Beglaubigter Auszug aus der Niederschrift über die öffentliche Sitzung des Gemeinderates Denklingen vom 28.04.2021

TOP 6 Vollzug des Baugesetzbuches (BauGB); Vierte Änderung des Bebauungsplans „An der Lorenz-Paul-Straße“; Behandlung der im Verfahren nach § 3 Abs. 2 und § 4 Abs. 2 BauGB eingegangenen Stellungnahmen/ Beschlussvorschläge;

Kabellageplan

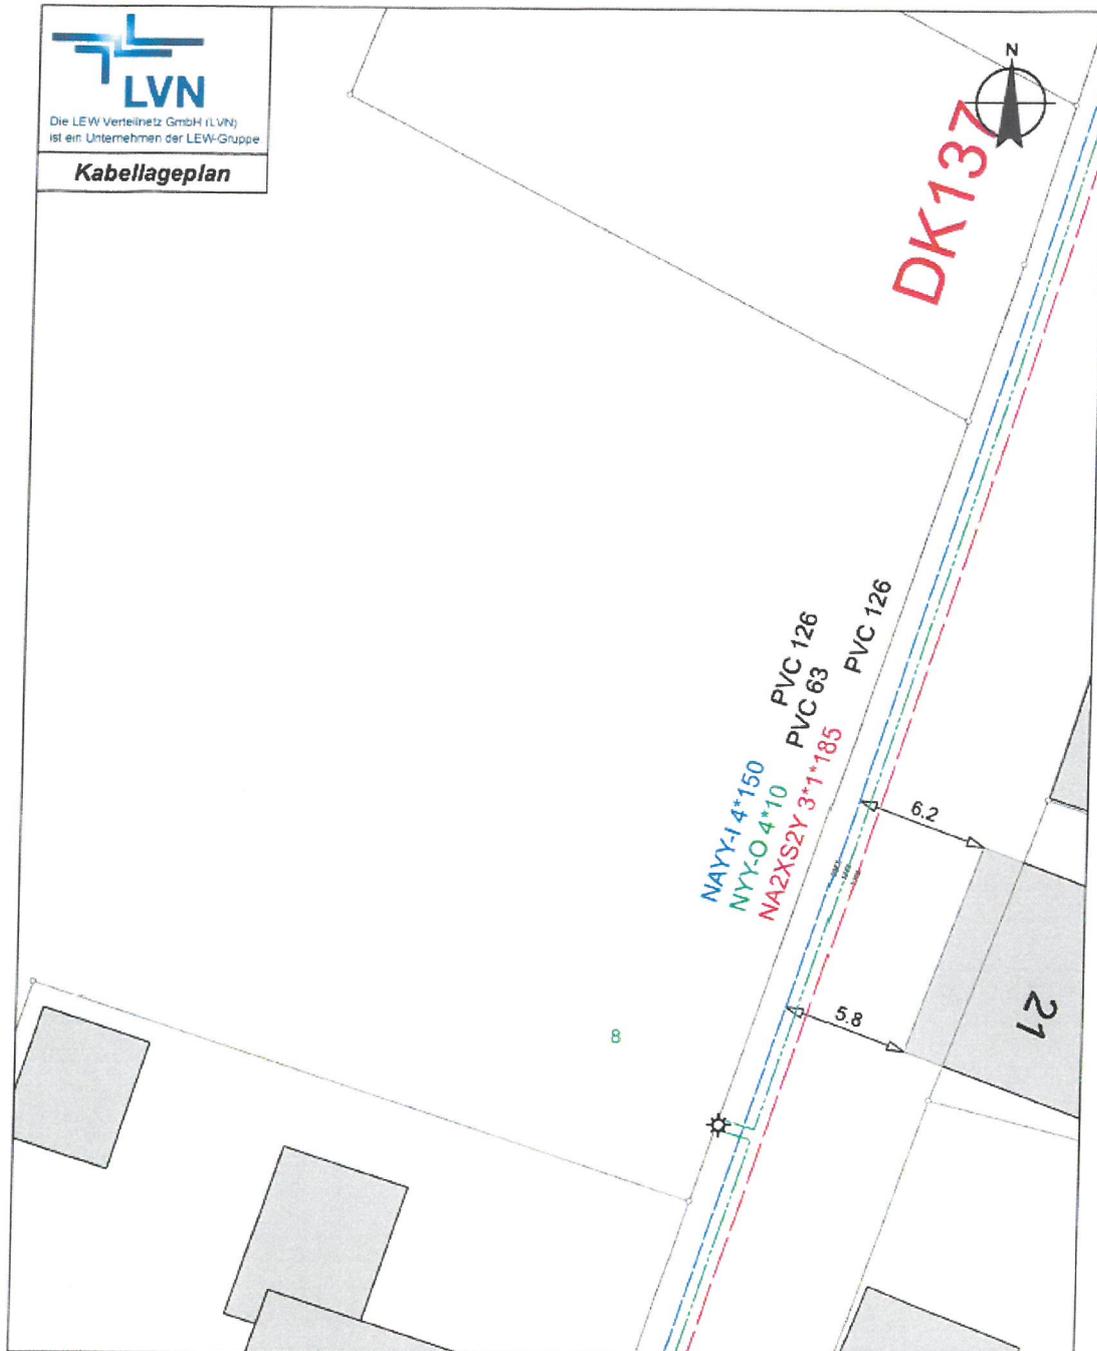
Bestehende 20-kV-und 1-kV-Kabelleitungen

Am östlichen Rand, außerhalb des ausgewiesenen Geltungsbereiches, verläuft unsere 20-kV-Kabelleitung DK137. Weiter befinden sich mehrere 1-kV-Kabelleitungen in diesem Bereich. Der Verlauf dieser Kabelleitungen kann dem beiliegenden Kabellageplan entnommen werden.

Der Schutzbereich sämtlicher Kabelleitungen beträgt 1,00 m beiderseits der Trassen und ist von einer Bebauung sowie tiefwurzelnden Bepflanzung freizuhalten. Wir bitten um Beachtung des beigelegten Kabelmerkblattes „Merkblatt zum Schutz erdverlegter Kabel“.

Die bestehenden 20-kV- Kabelleitung DK 137 bzw. 1 KV-Kabelleitungen in diesem Bereich liegen außerhalb des Änderungsbereichs der 4. Änderung. Das übersandte Merkblatt zum Schutz erdverlegter Kabel wird noch als Anlage in der Begründung ergänzt.
